SS 189 e SS 121

ITINERARIO PALERMO - AGRIGENTO

Lavori di ammodernamento del tratto Palermo - Lercara Friddi, lotto funzionale dal km 14,4 (km 0,0 del lotto 2) compreso il tratto di raccordo della rotatoria Bolognetta, al km 48,0 (km 33,6 del lotto 2 - svincolo Manganaro incluso), compresi i raccordi con le attuali S.S. n. 189 e S.S. n. 121

Report riepilogativo delle Modifiche Tecniche inserite in PV1

STRALCIO PLANIMETRICO

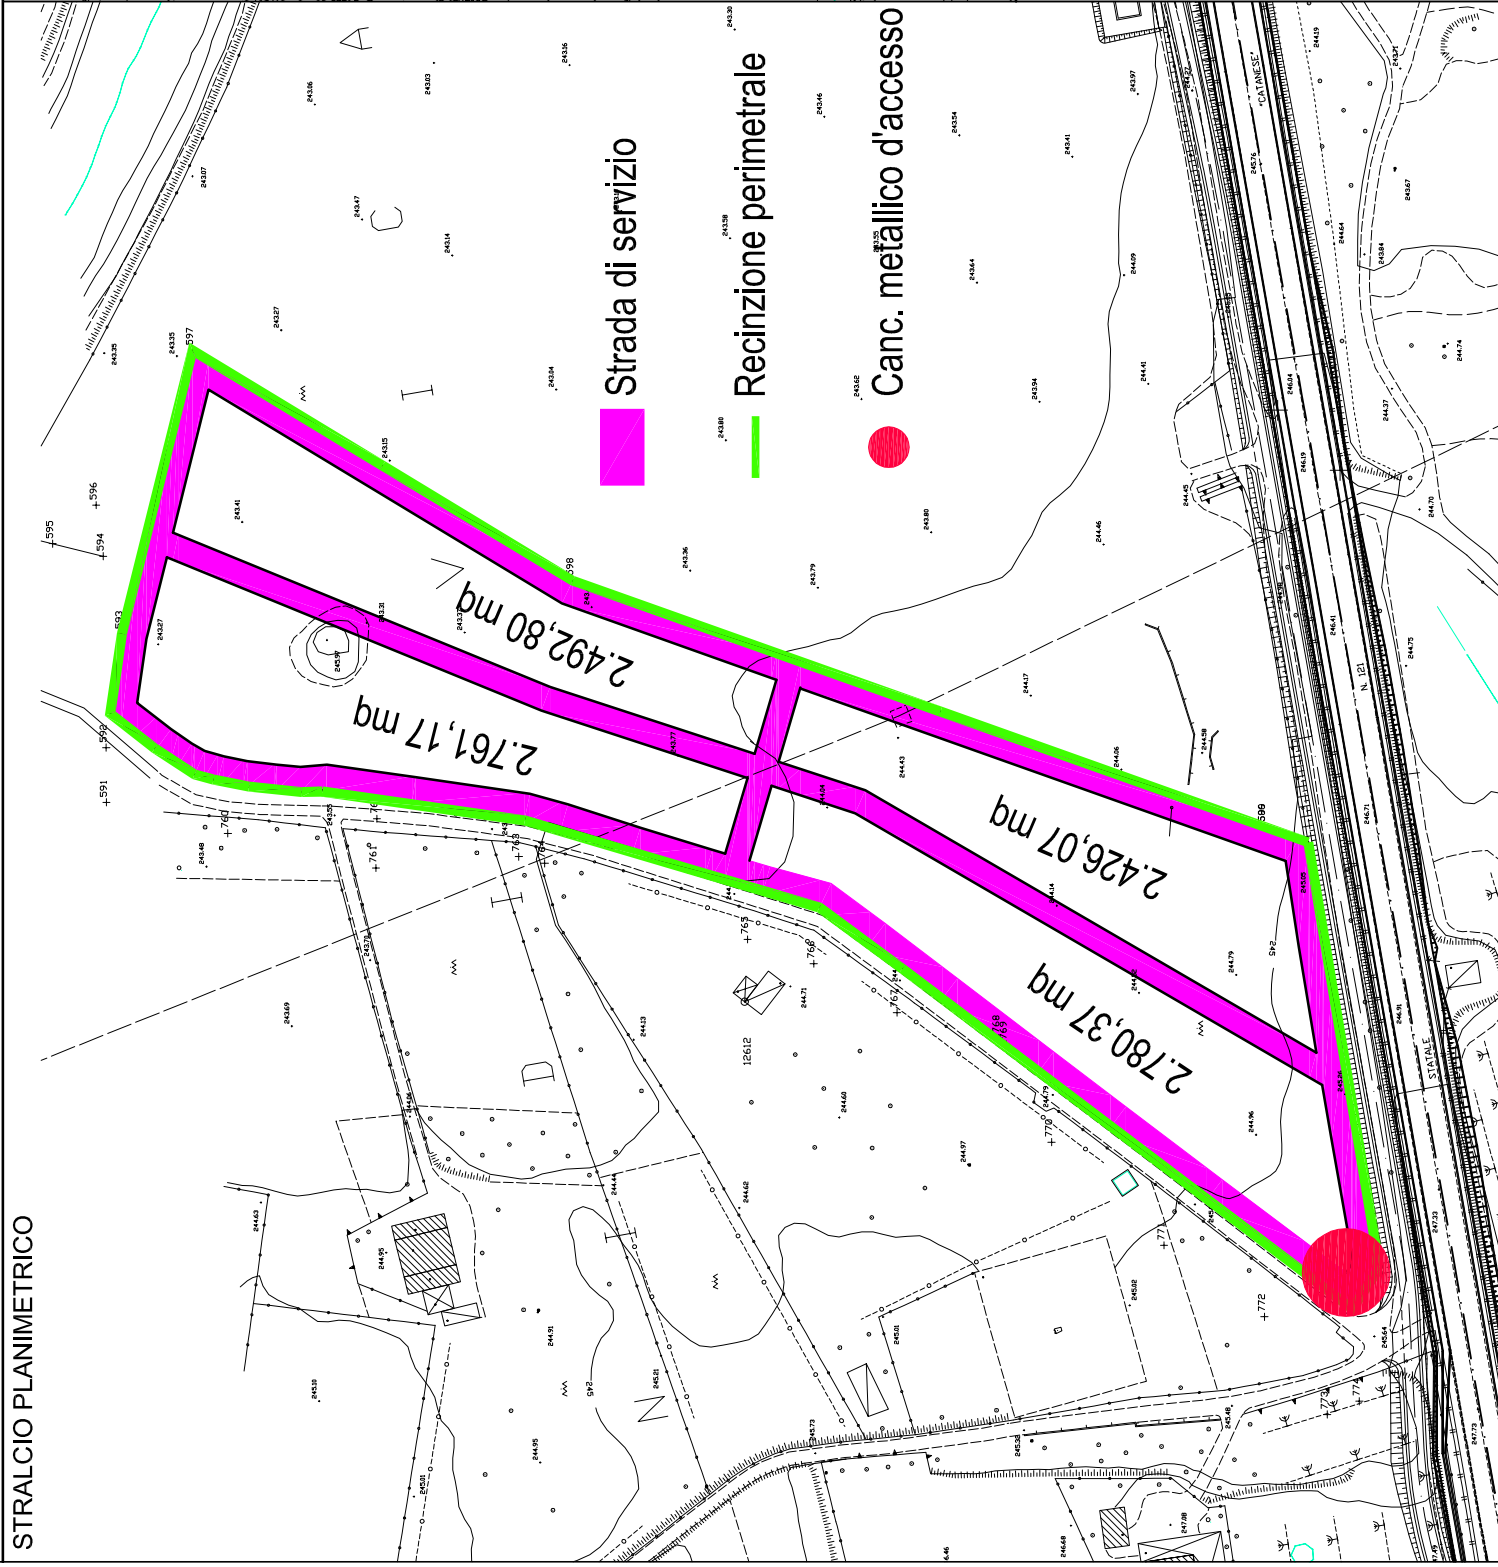
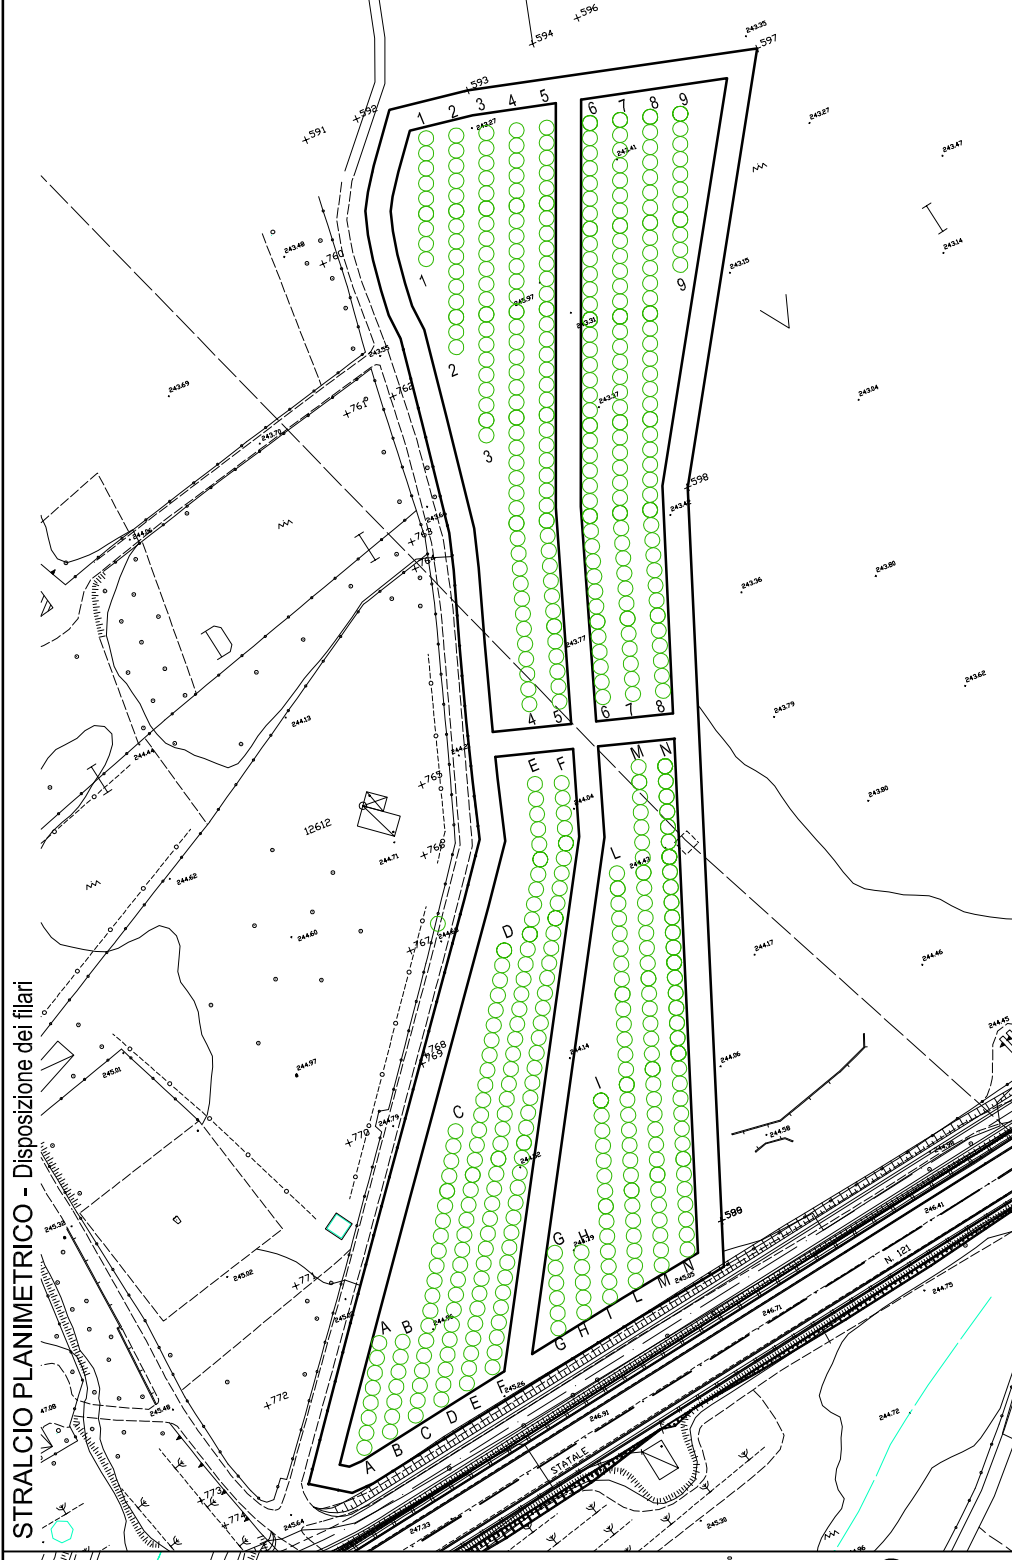
OGGETTO: Il Progetto Esecutivo approvato ha recepito la prescrizione n. 16 della Deliberazione CIPE n. 19/2012, che prevedeva, nell'ambito della finale sistemazione a verde delle aree di svincolo, la ricollocazione degli esemplari arborei preservati. La Soprintendenza BB.CC.AA. di Palermo ha, successivamente individuato nelle piante di ulivo superiori a 50 anni, le specie arboree di pregio da preservare.

La modifica tecnica n. 11 ha, pertanto, il solo scopo di esplicitare gli interventi per la sistemazione e realizzazione dell'area per lo stoccaggio temporaneo delle essenze arboree di pregio, le quali, a lavori ultimati, verranno espiantate dall'area di stoccaggio temporanea e ricollocate nelle aree di svincolo, nell'ambito delle suddette sistemazioni a verde.

STRALCIO PLANIMETRICO

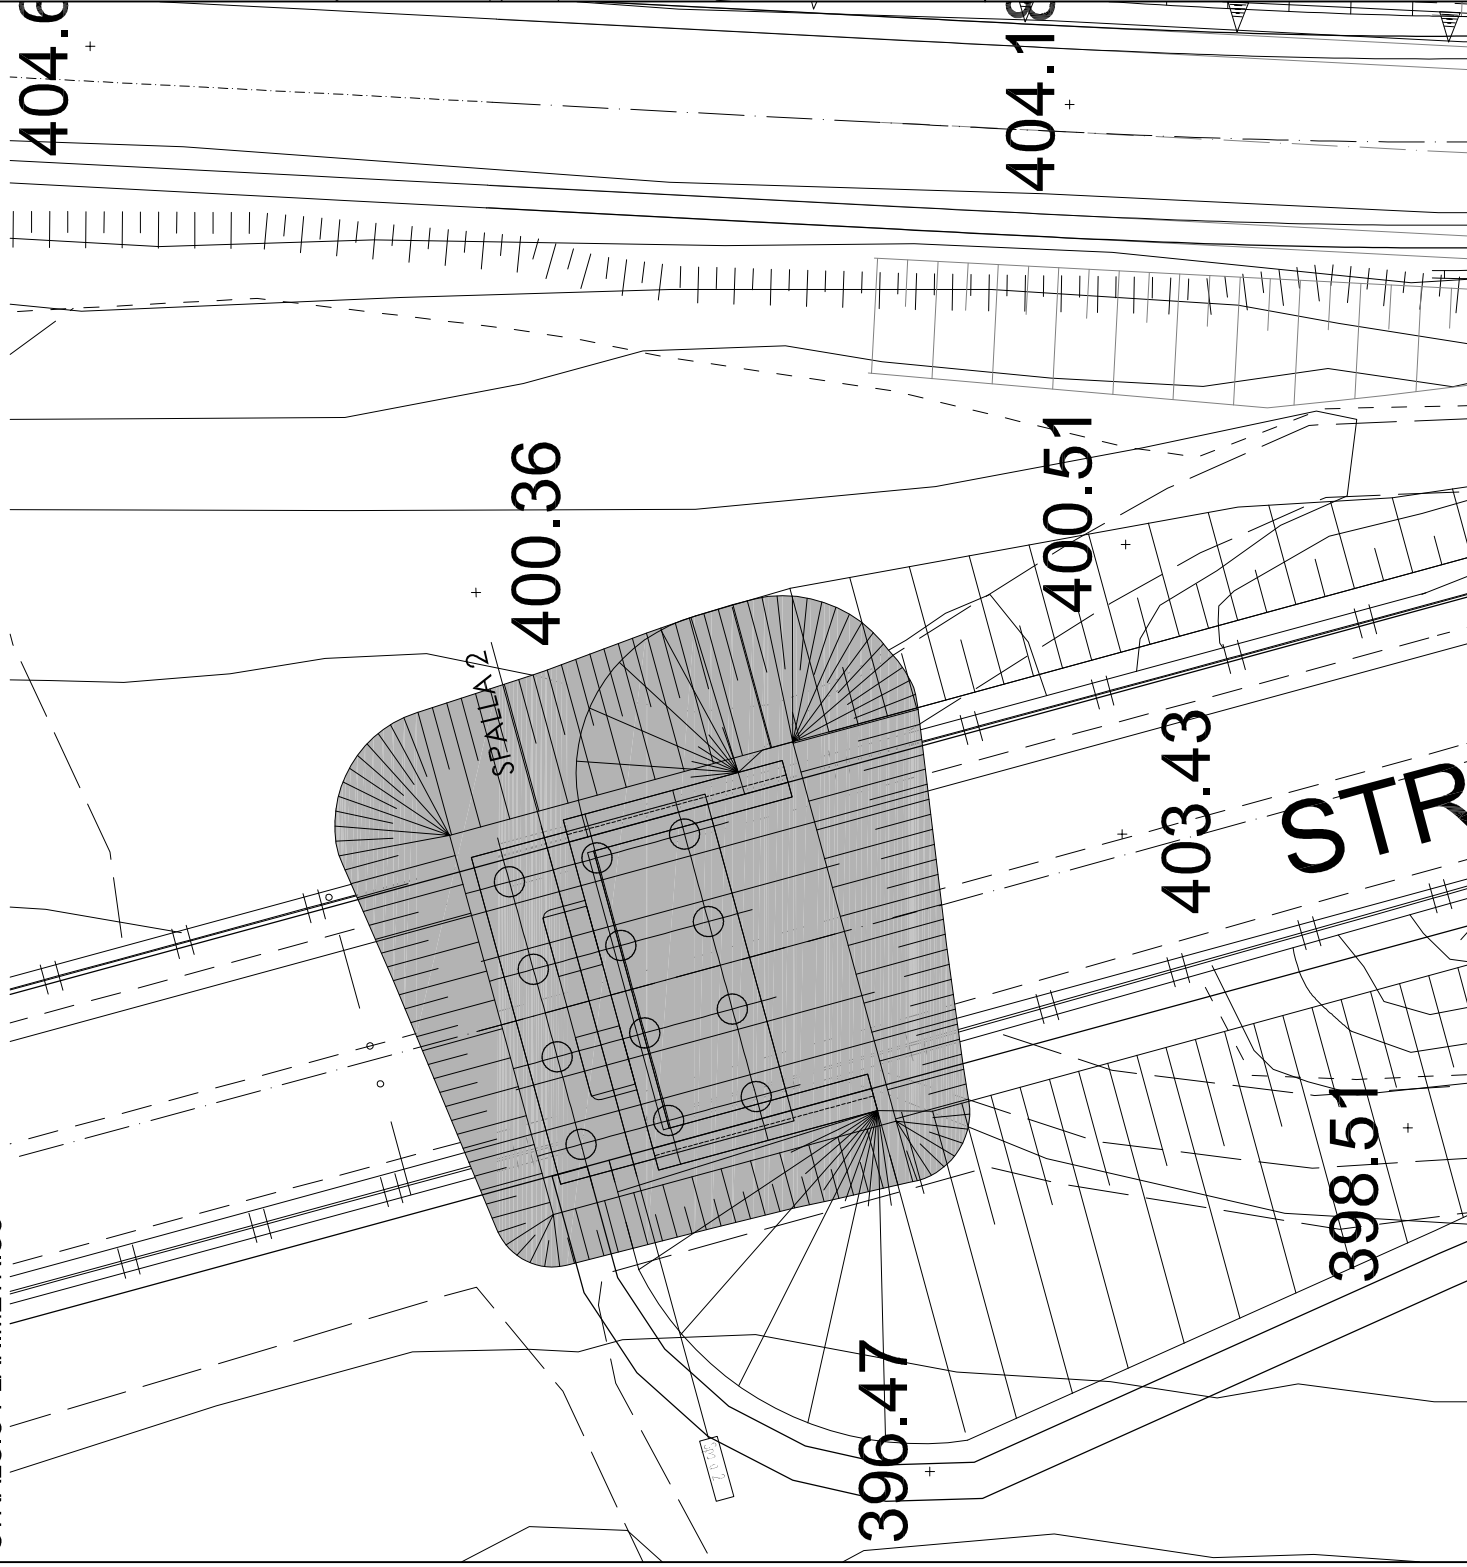
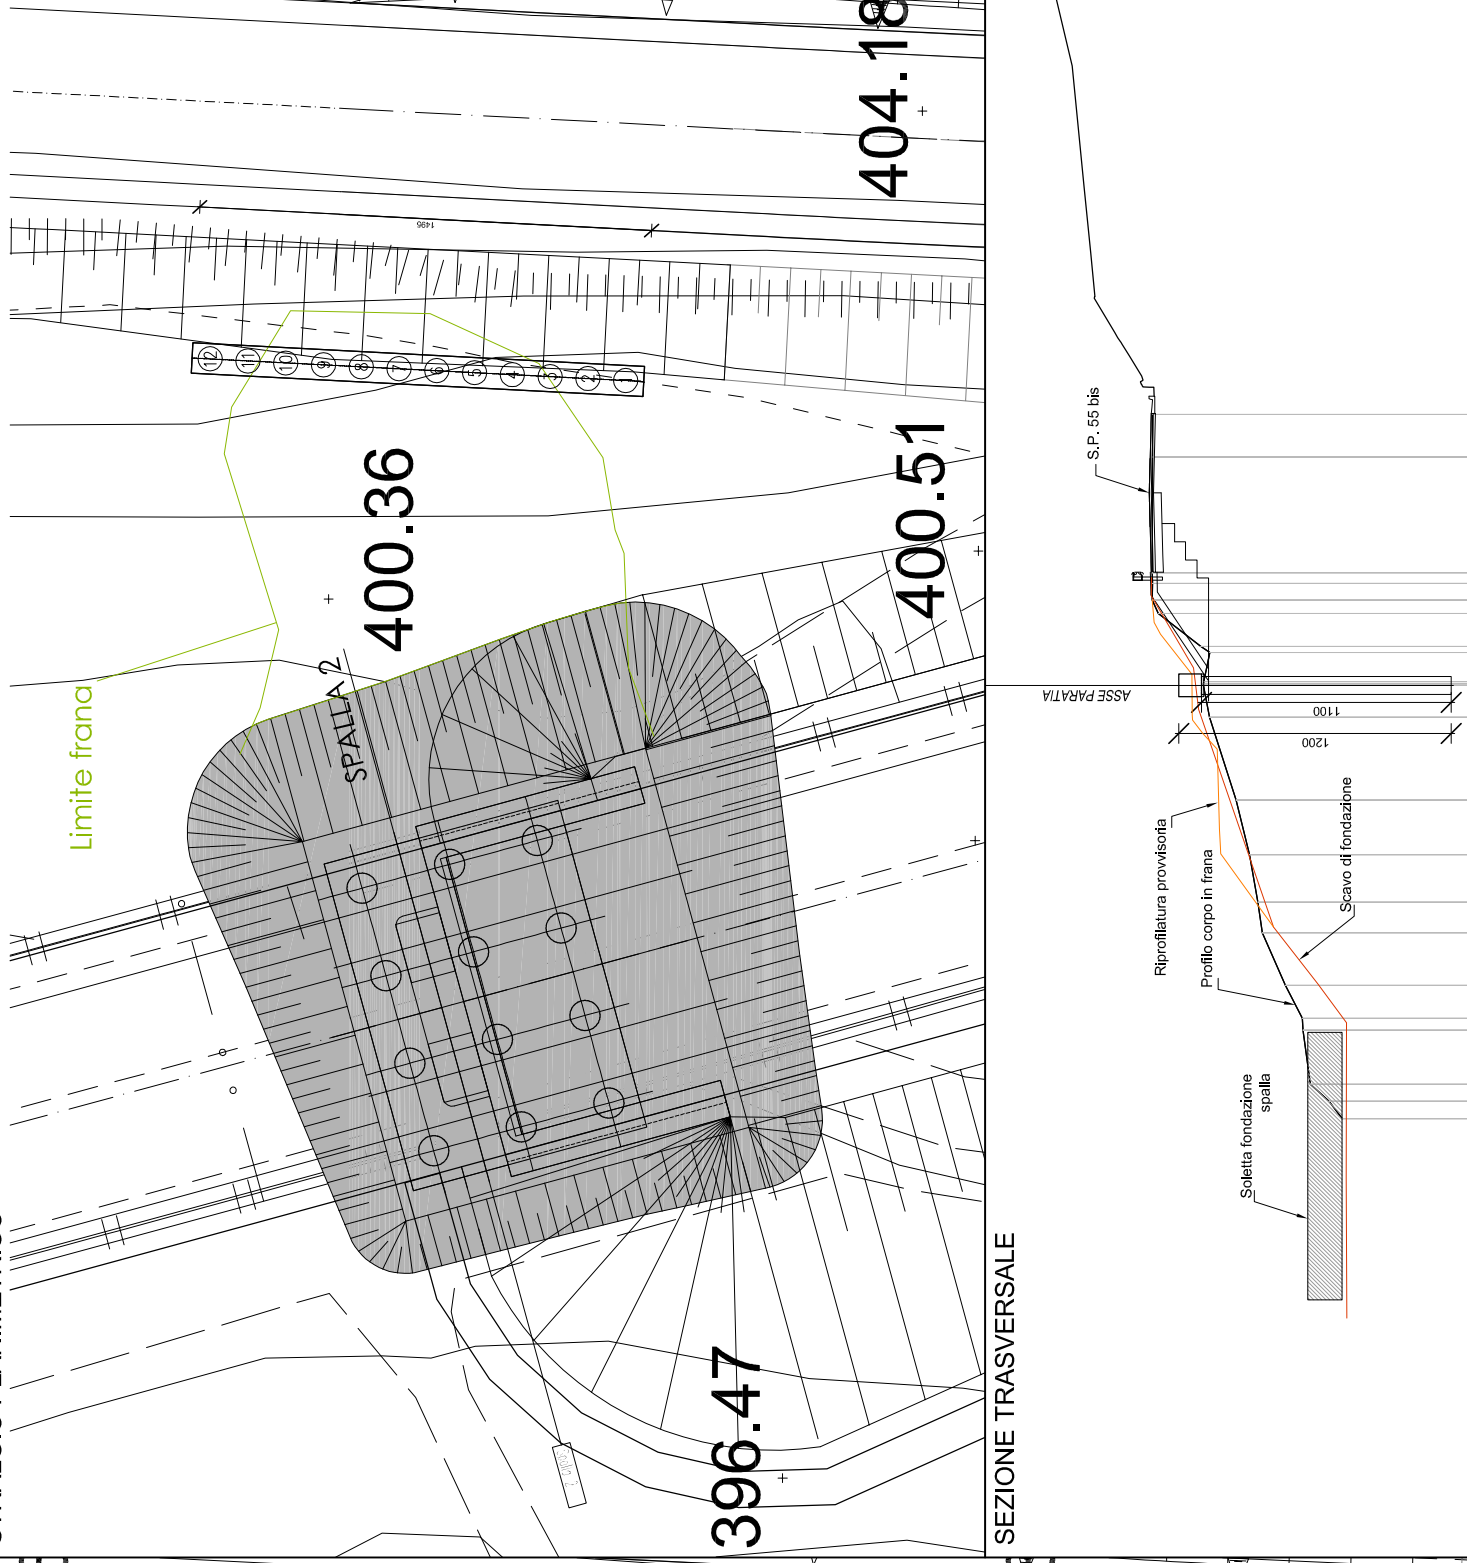
Al fine pertanto di evitare che il movimento franoso potesse evolversi regredendo verso monte, andando ad interessare la viabilità in esercizio, è stata introdotta una paratia di pali, disposta lungo il piede della viabilità stessa e dimensionata per poter costituire un idoneo presidio per la stabilità della scarpata .
